ÚZEMNÍ PLÁN MĚSTA BRNA

Textová část odůvodnění **Příloha č. 4**
kapitola 18

ROZHODNUTÍ O NÁMITKÁCH

b) Veřejná projednání Návrhu ÚPmB z roku 2020 (červen)

Důkaz: Grafická příloha – zákresy a vizualizace Stavebního záměru

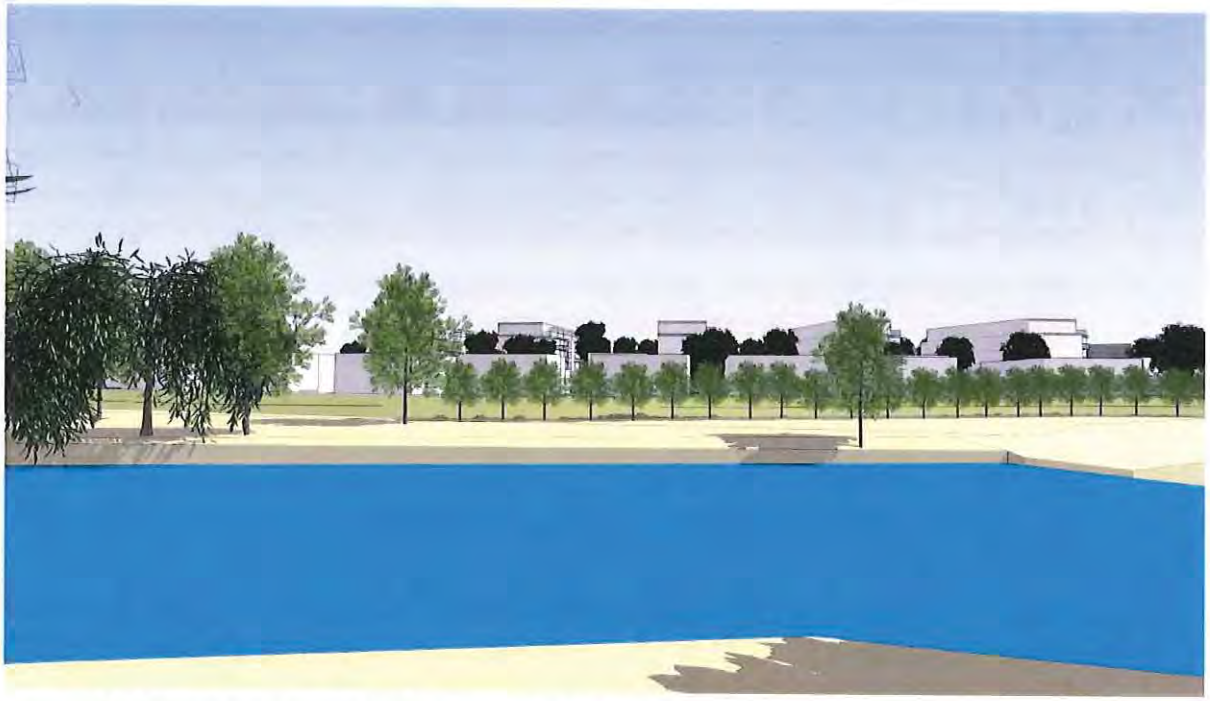
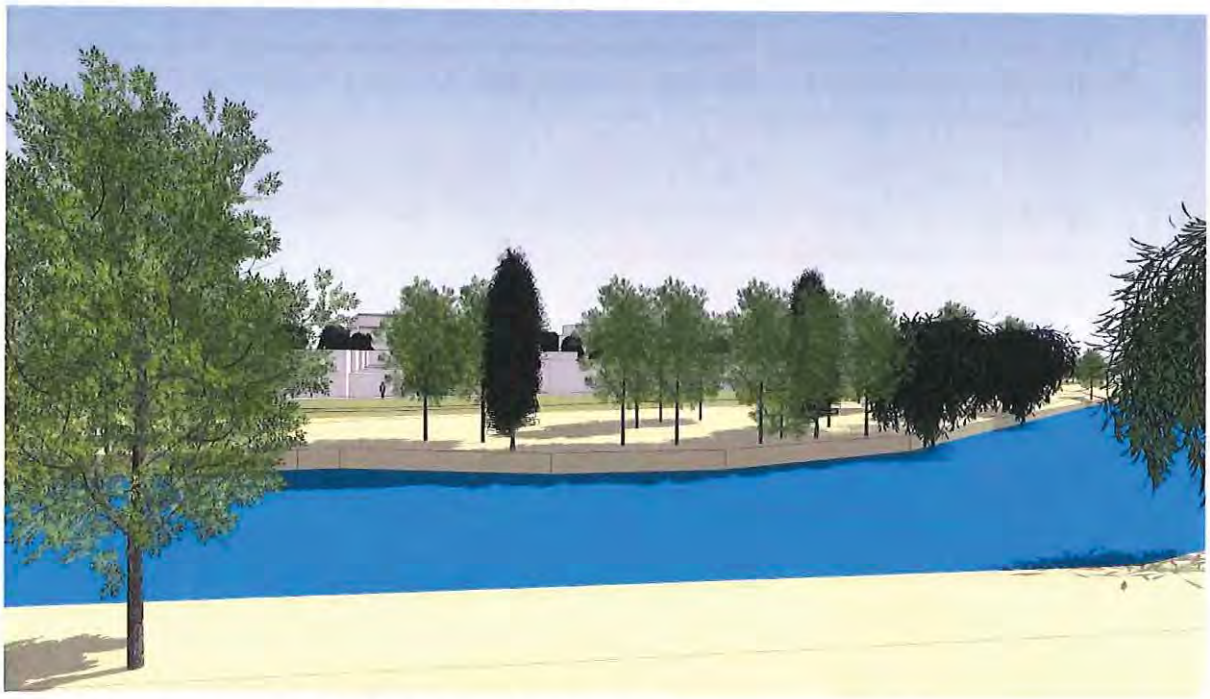
57. Výše uvedené potvrzuje skutečnost, že navrhované výškové uspořádání Stavebního záměru zohledňuje urbanistické hodnoty dané lokality, jakož i volnou krajinu a zachovává nedotčenou významnou kulturní hodnotu kolem vodního toku Svitavy.
